13

Úprava terénu při jižní straně zámku a arkádách

SZ Ploskovice - obnova fasád hlavní budovy zámku VZ

název ZL: Změna rozsahu oprav omítek západní fasády hlavní budovy zámku

Skutečný rozsah oprav-Západní fasáda-L.Pisklák

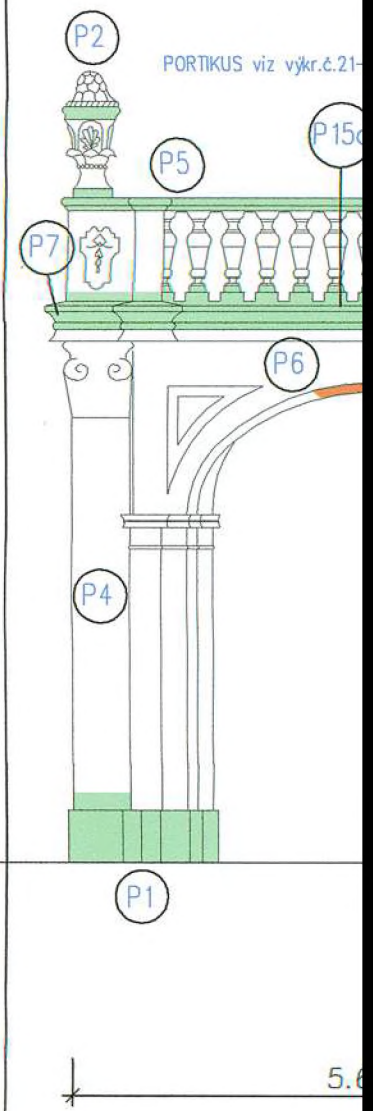
ROZSAH OPRAV

- plocha nově
- oprava ltrh
- opatrné ma
- z celkové p
- rozsah pře
- viz tabulka
